RAPPORT PORTANT SUR UNE DEMANDE D'ÉVOLUTION :

- DE LA COUVERTURE FINALE DU MASSIF DE DÉCHETS,
- DE LA SURVEILLANCE DES EAUX SOUTERRAINES.

INSTALLATION DE STOCKAGE DE DÉCHETS NON DANGEREUX EXPLOITÉE  
PAR LA SOCIÉTÉ COVED A ROUSSAS

Ref DREAL : 20230316-RAP-DAEN304

**Pièce 2 - Figure 5**  
**Casier en phase finale d'exploitation**  
**Vue en plan**

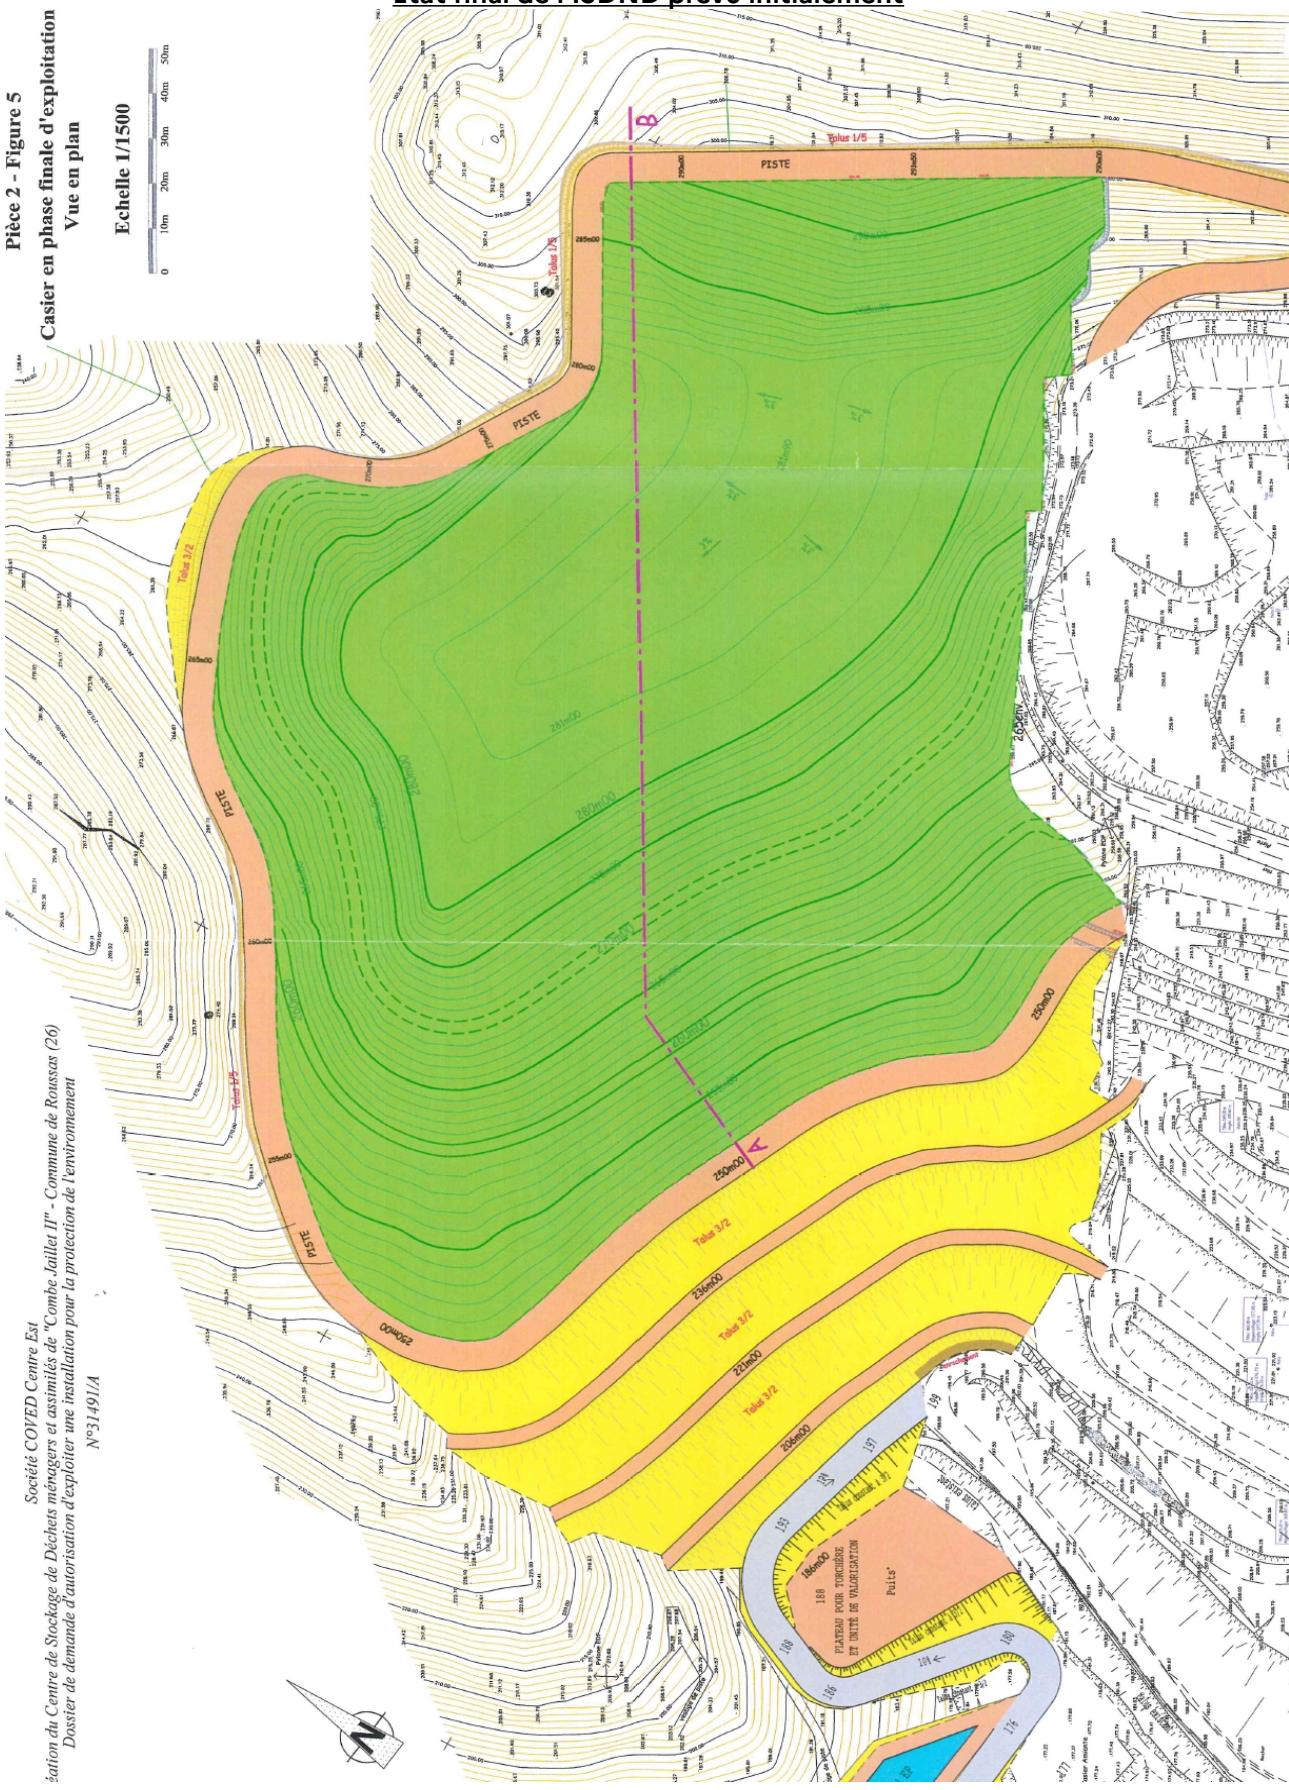
Le plateau sommital à la cote 280/281 de pente comprise en 0 et 3 % initialement prévu (plan en annexe 1) sera reprofilé avec une pente de 3 à moins de 7 % afin de favoriser et répartir l'écoulement des eaux de ruissellement.

Les pentes des talus, initialement prévues à 30/33°, ont été modifiées en talus à pente inférieure à 15° et talus à pente inférieure à 26° (2H/1V). Selon les plans, elles sont entrecoupées de risbermes de 4 m de largeur tous les 5 à 6 m de hauteur.

**ANNEXE 2**  
**Couverture existante et projet de couverture finale**

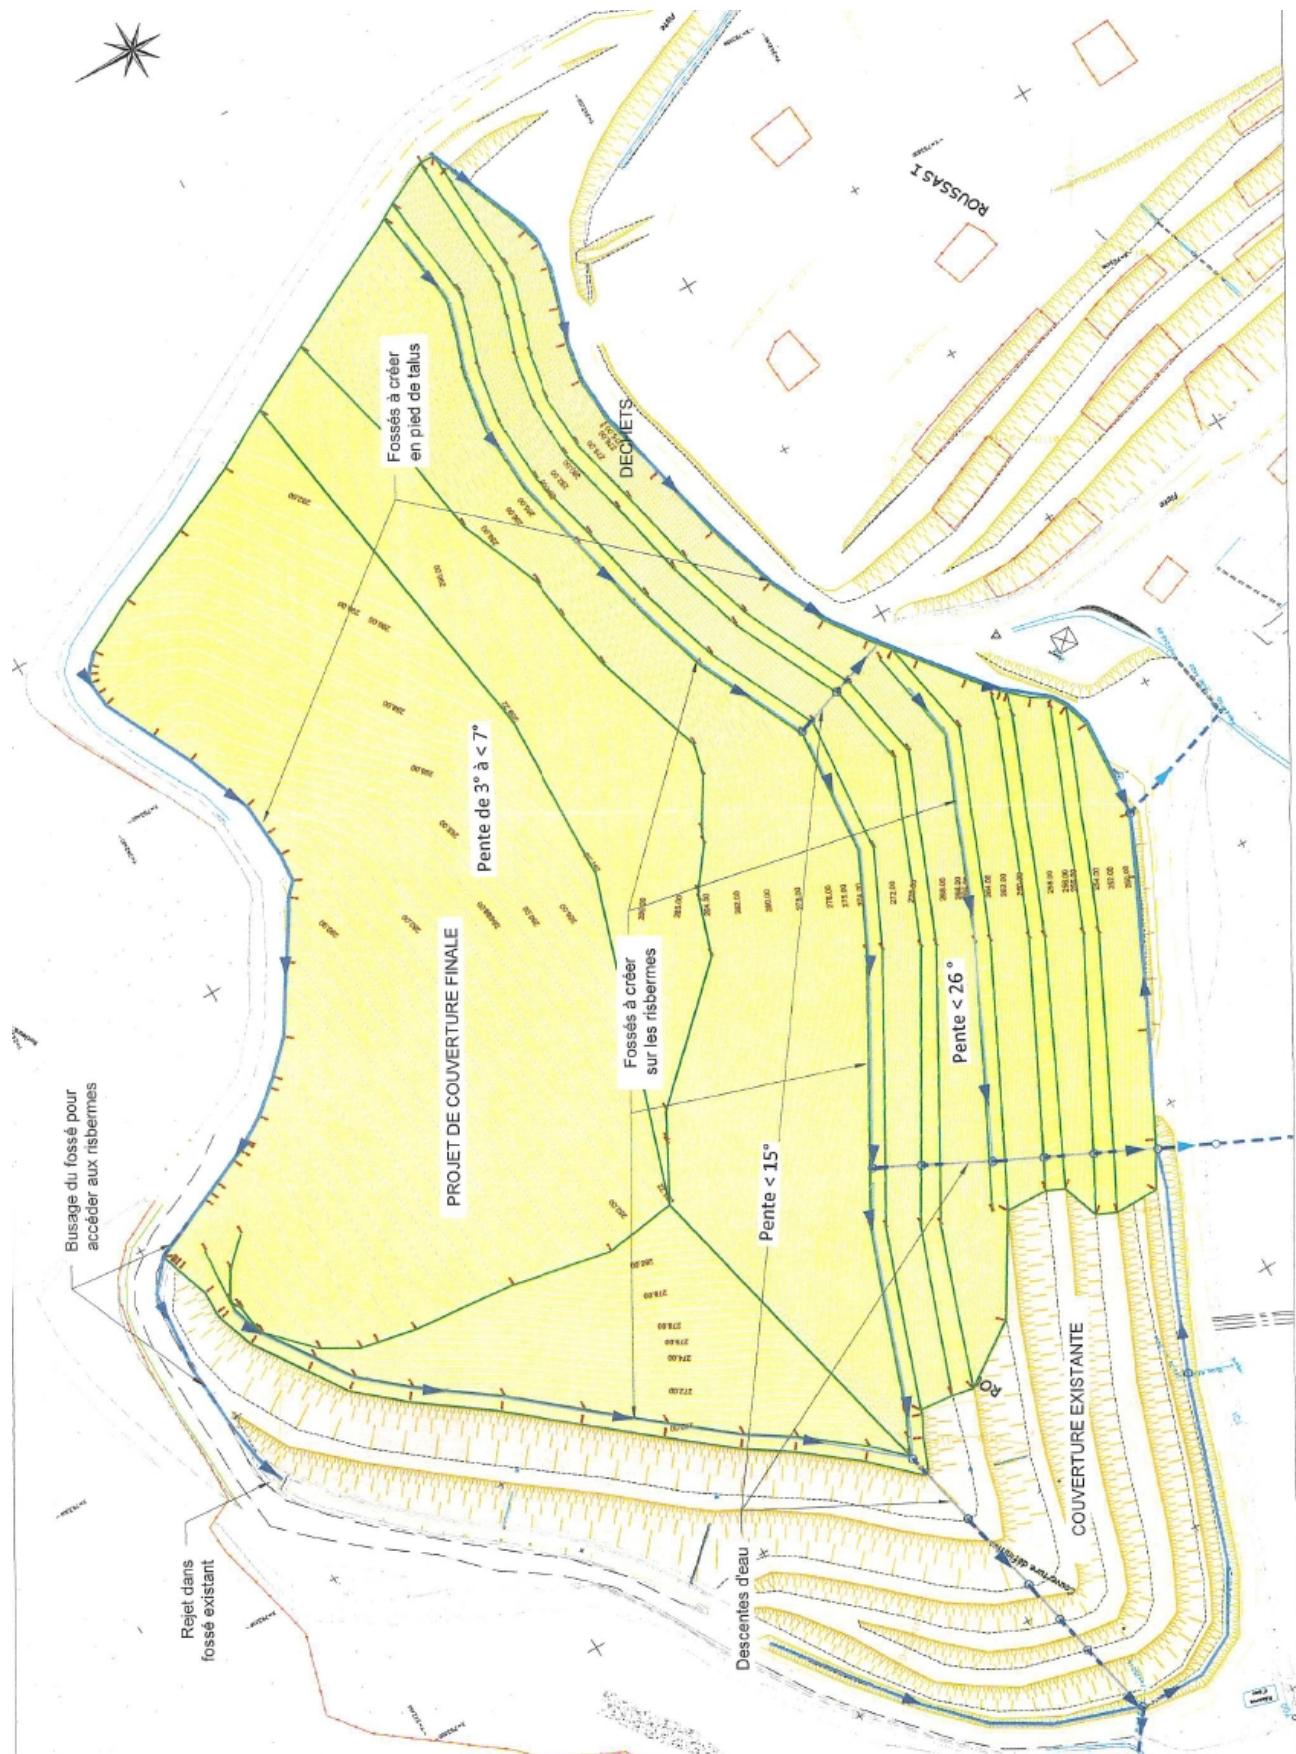
Le pétitionnaire précise que cette couverture, à mettre en place sur la partie restante de l'ISDND, est conforme à la structure de la couverture déjà en place à l'Ouest de l'ISDND (voir annexe 2).

### ANNEXE 3

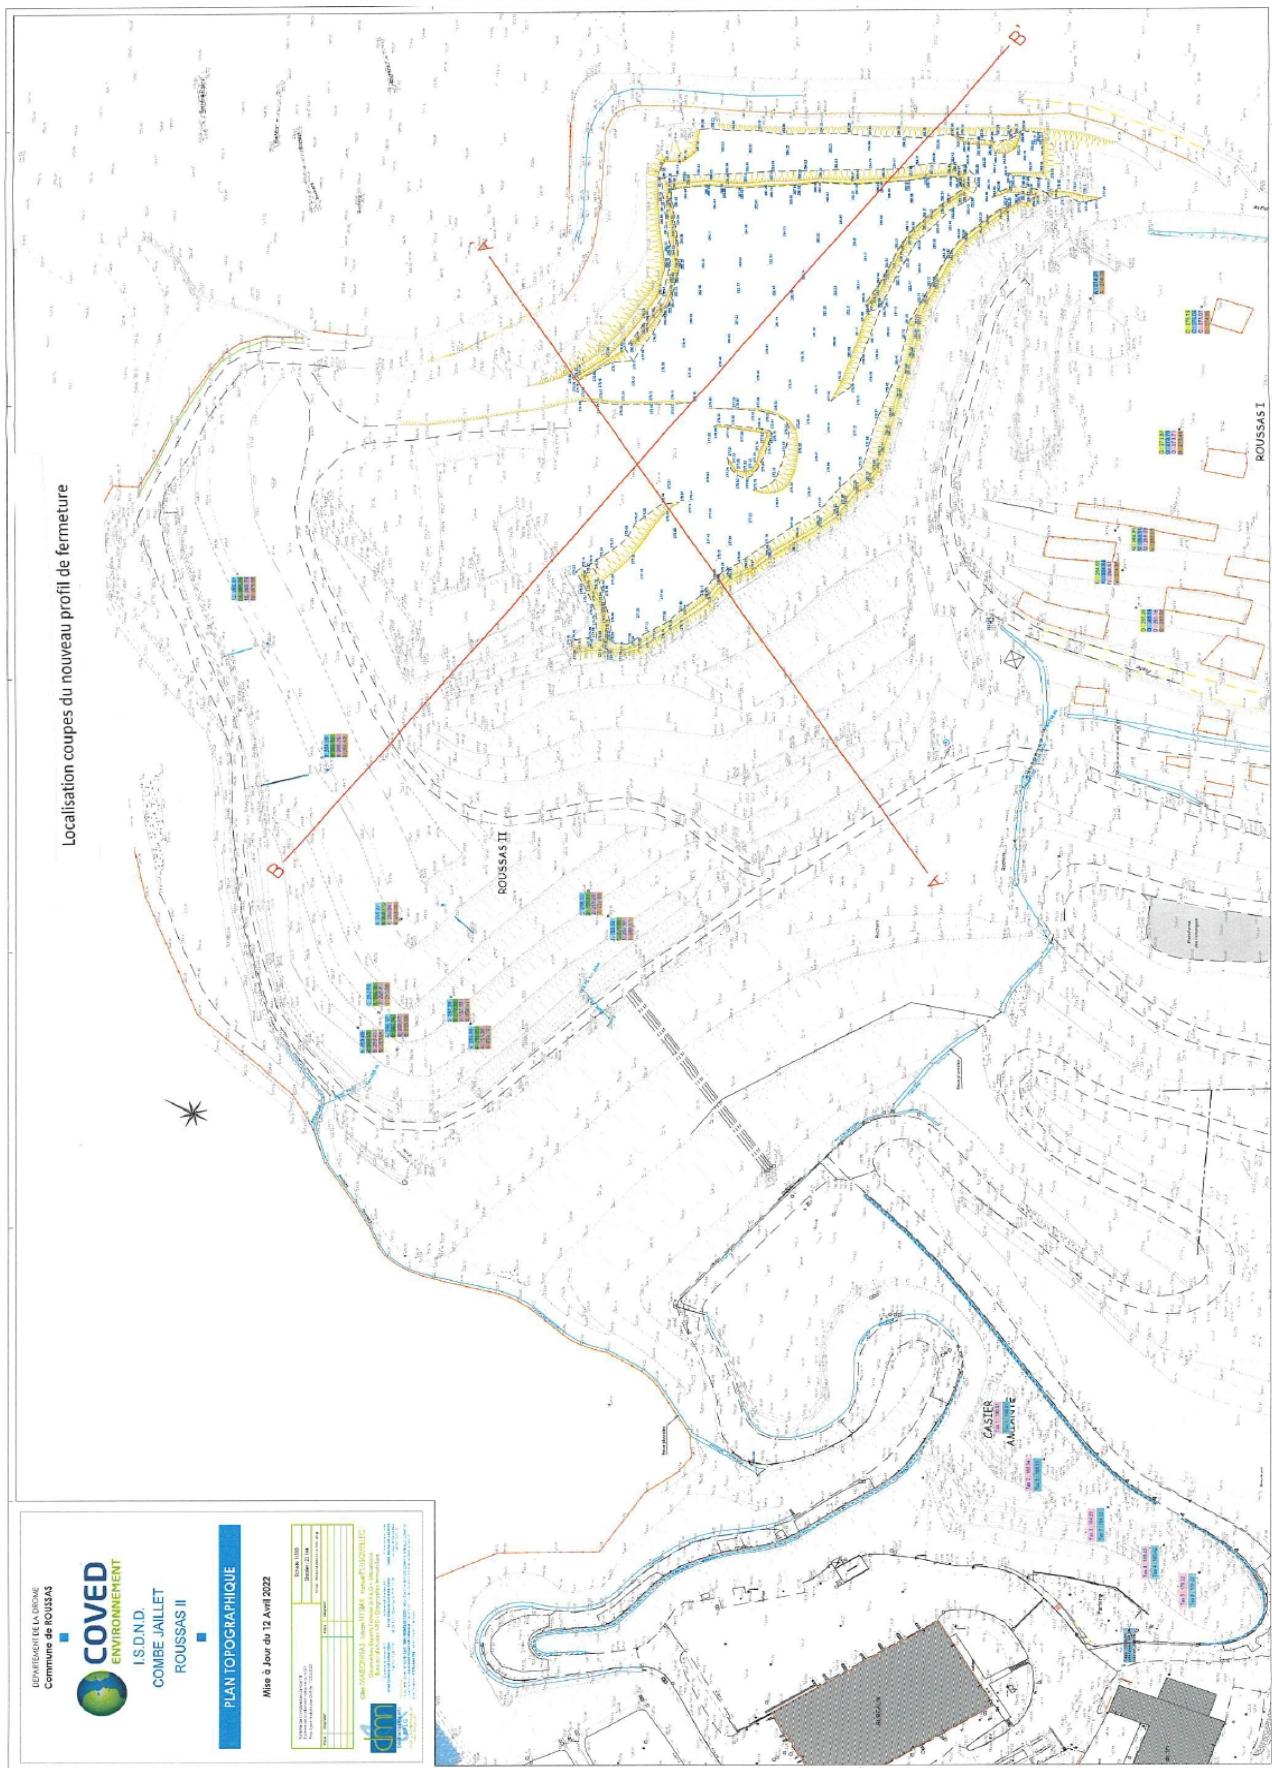
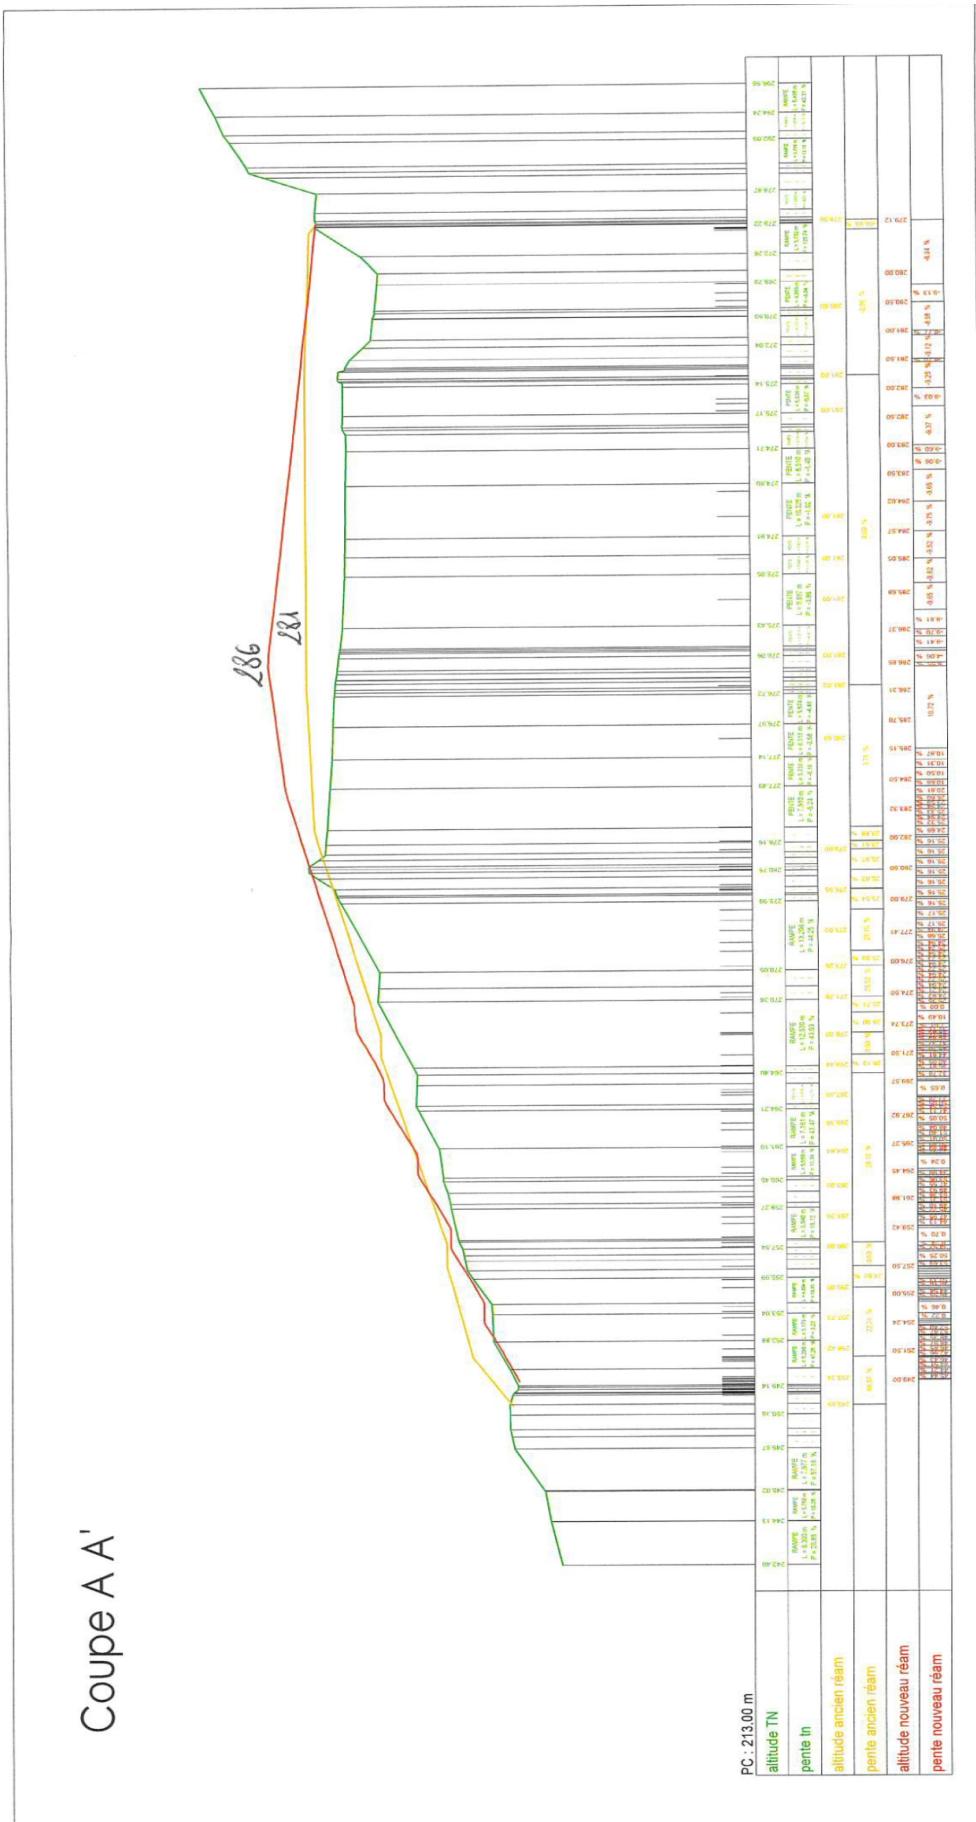
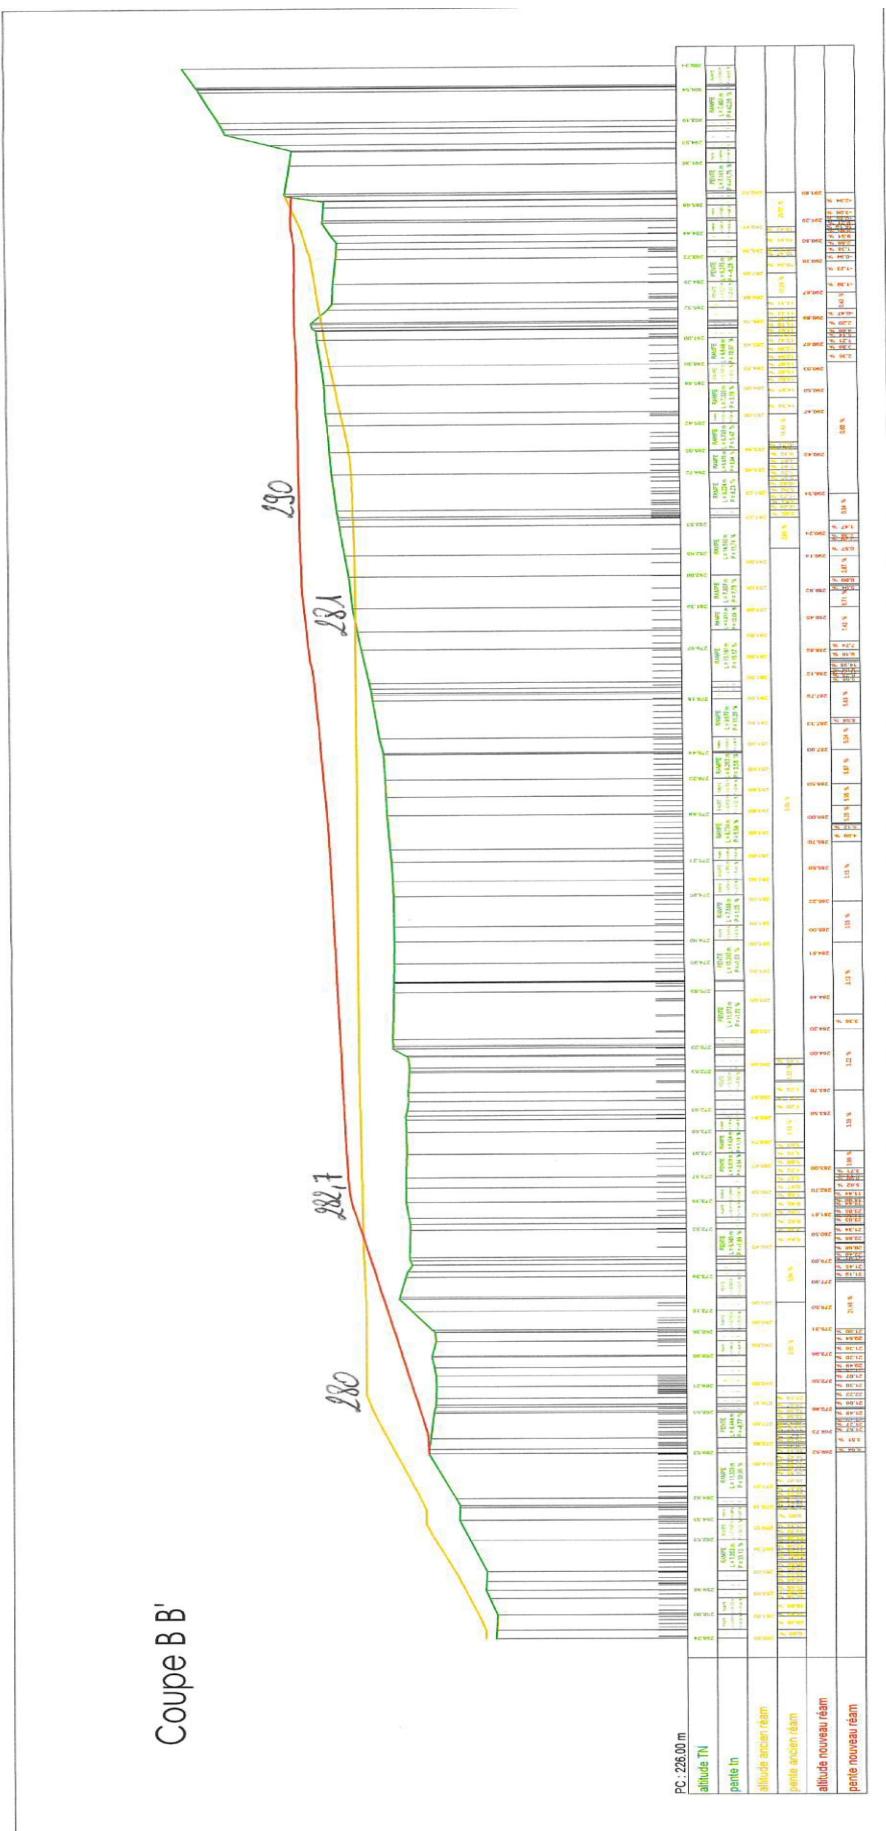
L'exploitant précise que le profil de couverture qu'il propose (voir annexe 3 du présent rapport) respecte la cote finale autorisée dans l'arrêté préfectoral du 14 janvier 2005, le point haut étant représenté par le point haut de la piste périphérique à la cote 293,5 m NGF.
